*Ministero dell' Ambiente
e della Sicurezza Energetica*

DIREZIONE GENERALE VALUTAZIONI AMBIENTALI

DIVISIONE V – PROCEDURE DI VALUTAZIONE VIA E VAS

OGGETTO:[ID: 9935] Connessione alla RTN della nuova C.P. Borgo Quattordici dall'elettrodotto "SE Celano – CP Celano smistamento" (cod. 23825d1). Intervento nel comune di Celano, provincia di L'Aquila regione Abruzzo. Valutazione Preliminare ai sensi dell'art. 6, c. 9, del D.Lgs. 152/2006. Nota Tecnica.

Figura 2 localizzazione intervento

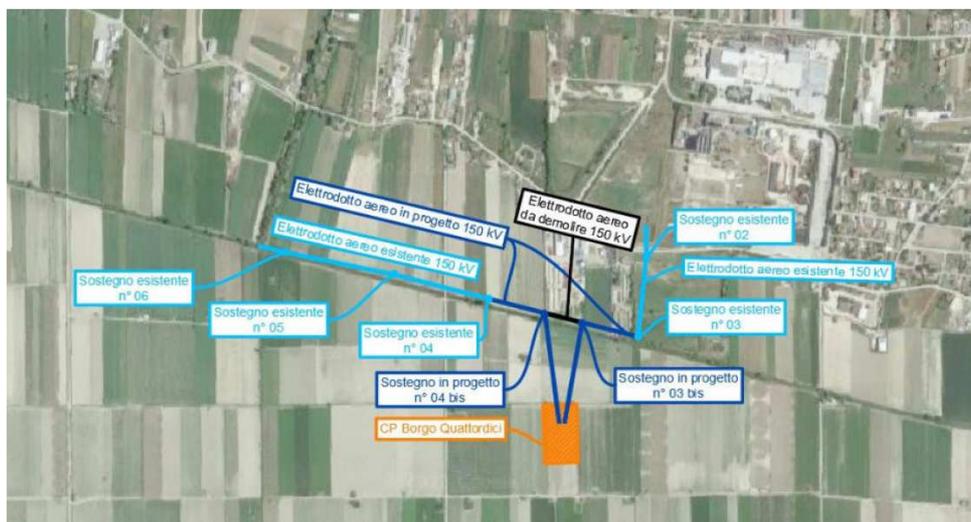
L’intervento in oggetto prevede, quindi, la demolizione di una porzione del tratto della linea “SE Celano – CP Celano Smistamento”, compresa tra il sostegno 04 e 03, con l’inserimento di due nuovi sostegni che verranno posti in asse linea, necessari al raccordo della futura CP.

Nello specifico l’intervento prevede, sulla campata esistente tra i sostegni 04-03, l’inserimento di due nuovi tralicci (convenzionalmente 04-bis e 03-bis) posti in asse linea che, secondo quanto esposto dal Proponente, “consentiranno lo slineamento del tracciato al fine di consentire i raccordi alla futura CP”. Il tratto esistente, ricompreso tra i futuri sostegni 04-bis e 03-bis, sarà quindi oggetto di demolizione e allontanamento da una zona antropizzata.

Figura 3 distanza Siti Natura 2000 e alle Aree Naturali Protette (EUAP)

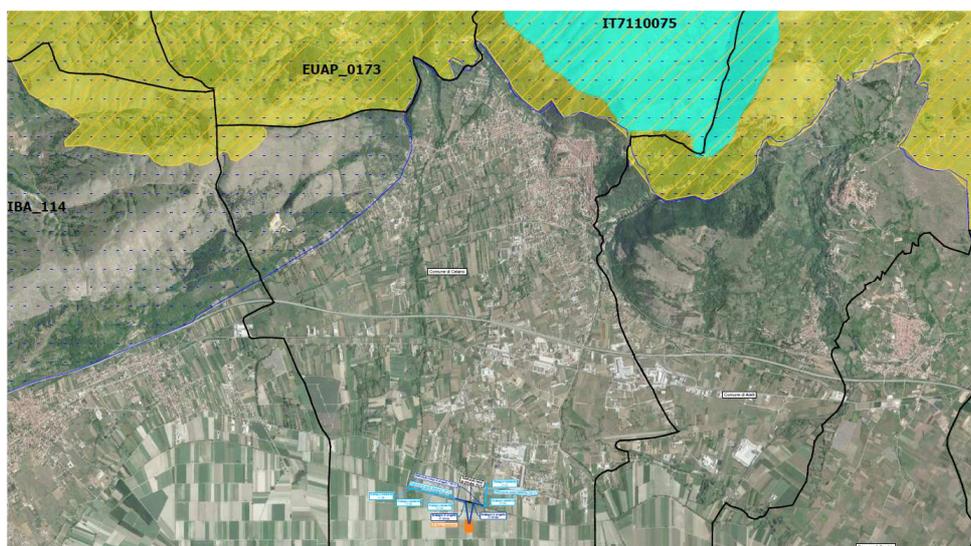
Per quanto riguarda la presenza di riserve e parchi naturali, zone classificate o protette ai sensi della normativa nazionale (L. 394/1991), zone classificate o protette dalla normativa comunitaria (siti della Rete Natura 2000, direttive 2009/147/CE e 92/43/CEE), il Proponente dichiara che non sono presenti aree naturali protette direttamente interferite dall'intervento ed inoltre che, la soluzione in progetto rispetto a quella in essere risulterebbe migliorativa per quanto riguarda le interferenze ambientali, in quanto *“la demolizione della porzione di linea ricompresa tra i futuri sostegni, e i maggiori franchi di sicurezza dell'infrastruttura post operam, consentiranno l'accrescimento degli alberi ad alto fusto, coadiuvando così una maggiore diversificazione del già presente tessuto faunistico e floristico”* ed inoltre che ci sarà una riduzione del campo elettromagnetico dovuta all'allontanamento di un tratto di linea in corrispondenza di aree antropizzate.
